ID: 12674

OGGETTO: [ID_VIP: 12674] Procedura di Valutazione di Impatto Ambientale ai sensi dell'art. 23 del D.Lgs.152/2006 relativa alla realizzazione del parco eolico denominato "IMPERIA Monti Moro e Guardiabella", della potenza complessiva di 198,4 MW da realizzare nei Comuni di Aurigo, Borgomaro, Castellaro, Cipressa, Dolcedo, Pietrabruna, Pieve di Teco, Prelà, Rezzo con strada di accesso in San Lorenzo al Mare e Costarainera (IM). Proponente: 18PIUENERGIA S.r.l. **PARERE ex art. 24 comma 3 D. Lgs n. 152/2006.**

Ufficio Tecnico
Comune di Pietrabruna
Settore lavori Pubblici
Geom. Carlo RIGGA

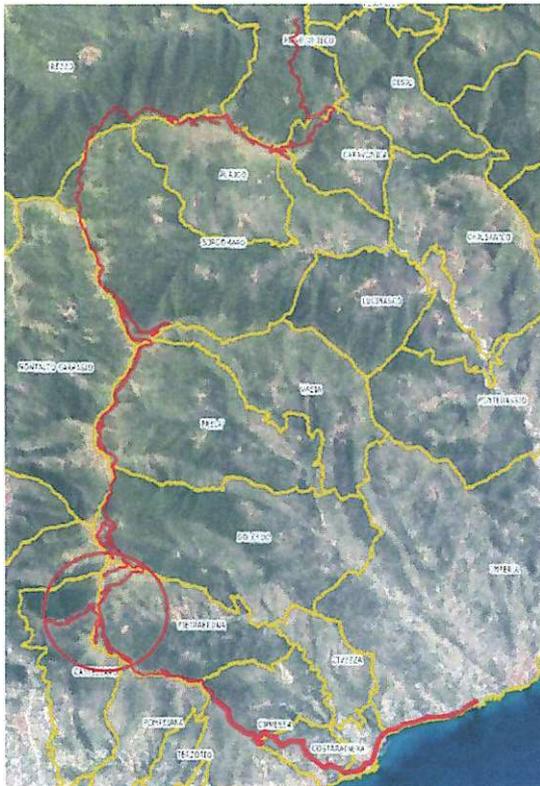
Con riferimento alle visuali paesaggistiche, risultano inadeguati quando non assenti i foto inserimenti, che non restituiscono una corretta, realistica percezione degli aerogeneratori e che appaiono volutamente non chiari e imprecisi.

La maggior parte degli aerogeneratori sono posizionati poco al di sotto dei crinali della cornice montuosa, che disegna l'orizzonte orografico visibile dalla vicina costa.

Si evidenzia che le aree sulle quali si troverebbero i siti delle torri eoliche sono interessati da beni culturali e paesaggistici, evidenziati nella documentazione di progetto, tutelate ai sensi del D. Lgs. N. 42/2004.

In particolare, all'interno del territorio del Comune di Pietrabruna, l'intervento in progetto, riguardante il posizionamento degli aerogeneratori IM- Ag. 20 - IM- Ag. 21 - IM- Ag. 25 - IM- Ag. 26 - IM- Ag. 27 - IM- Ag. 28 - IM- Ag. 29 - IM- Ag. 30 -, ad oggi sembra ricadere all'interno delle zone rilevanti per la salvaguardia dei siti di interesse comunitario della Rete Natura 2000 e Misure di conservazione per i SIC Alpini Liguri , come da estratto cartografico seguente (*Il progetto è stato realizzato dalla Regione Liguria, ai sensi della Direttiva n. 92/43/CEE 'HABITAT'. La perimetrazione dei SIC terrestri è stata deliberata con DGR n. 1716 del 23 dicembre 2005, la perimetrazione dei SIC marini con DGR n. 1561 del 7 dicembre 2005, in seguito modificata con DGR n. 893 del 30 luglio 2010, DGR n. 613 del 29 maggio 2012 e DGR n.705 del 15 giugno 2012. La struttura del livello è stata definita affinché il livello possa essere pubblicato anche secondo i requisiti standard previsti dalla direttiva INSPIRE 2007/2/CE del 14 marzo 2007. Le attuali ZSC (Zone Speciali di Conservazione) sono state designate con DM del 24 giugno 2015, DM del 13 ottobre 2016 e DM del 07 aprile 2017).*

Pertanto, alla luce di quanto sopra, si rileva come l'intervento in progetto ricadente, sulla parte del Monte Follia – Monte Sette Fontane e soprattutto la nuova viabilità che si andrebbe a crear , non abbia nella realtà tenuto conto dei vincoli presenti relativi alla perimetrazione dell'attuale SIC – rete Natura 2000.
